福島第一原子力発電所 特定原子力施設に係る実施計画変更比較表（第Ⅲ章 第1編）

福島第一原子力発電所 特定原子力施設に係る実施計画変更比較表（Ⅲ第3編 2.1 放射性廃棄物等の管理）

福島第一原子力発電所 特定原子力施設に係る実施計画変更比較表 (Ⅲ第3編 2.2 線量評価)

図1 港湾内の海水、海底土及び地下水の放射性物質の低減対策

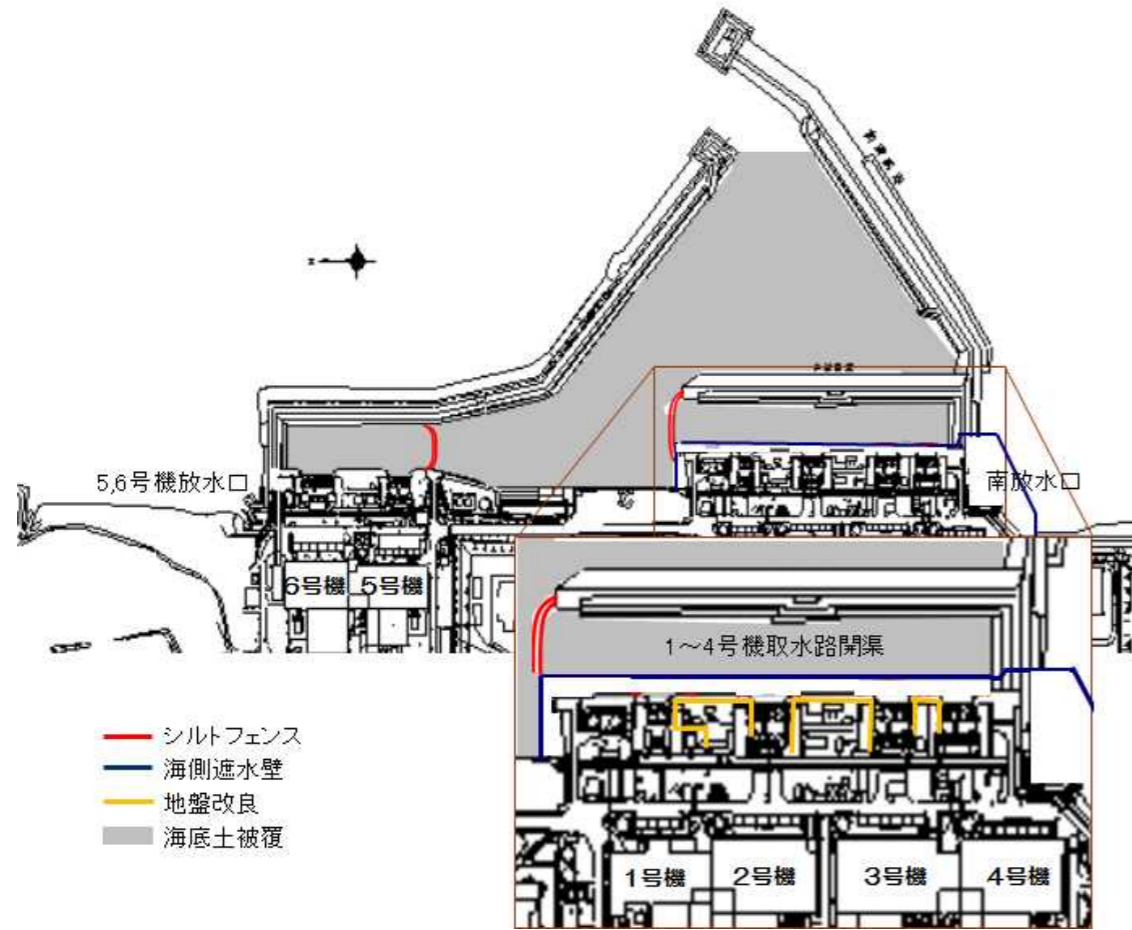
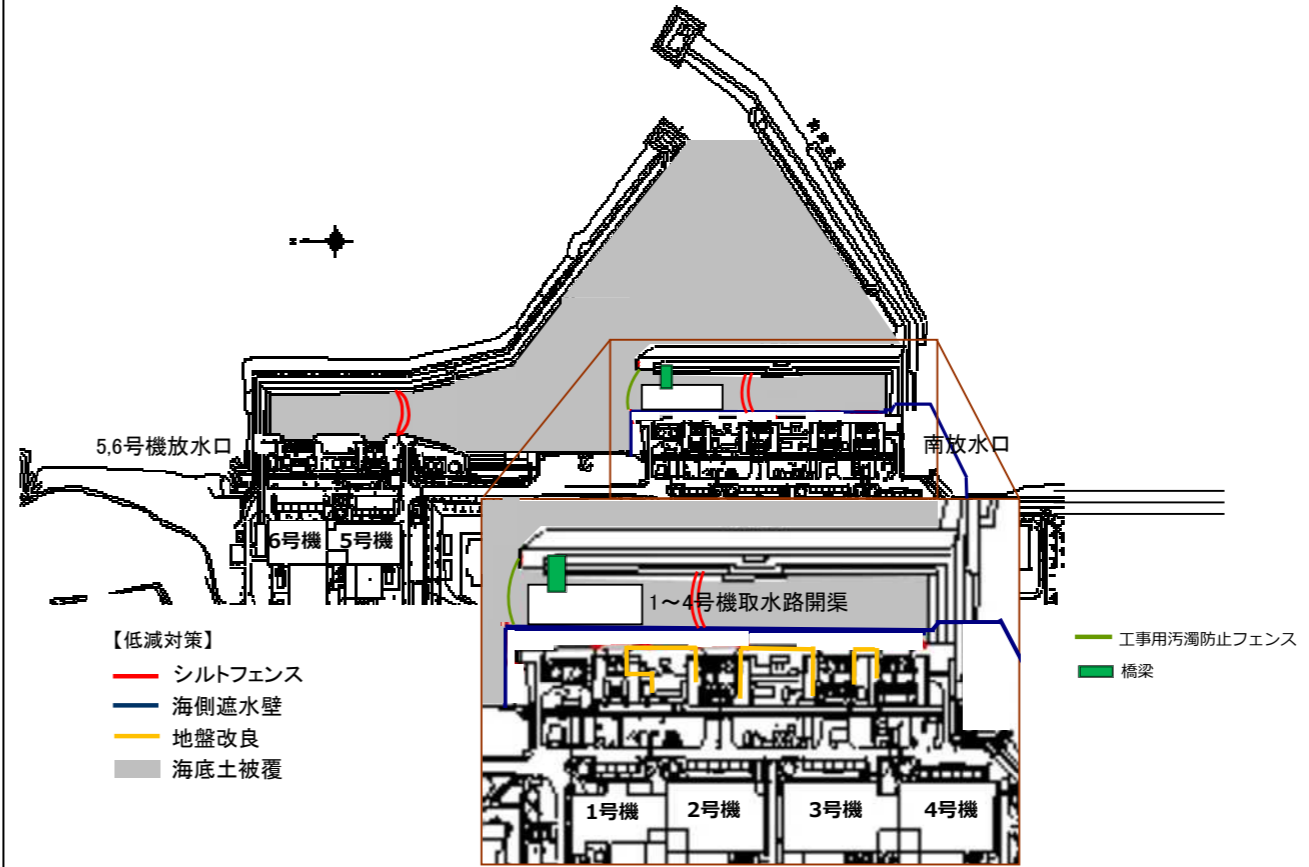
記載の適正化  
(メガフロート津波等リスク  
低減工事の進捗に伴う港湾配  
置図の更新)
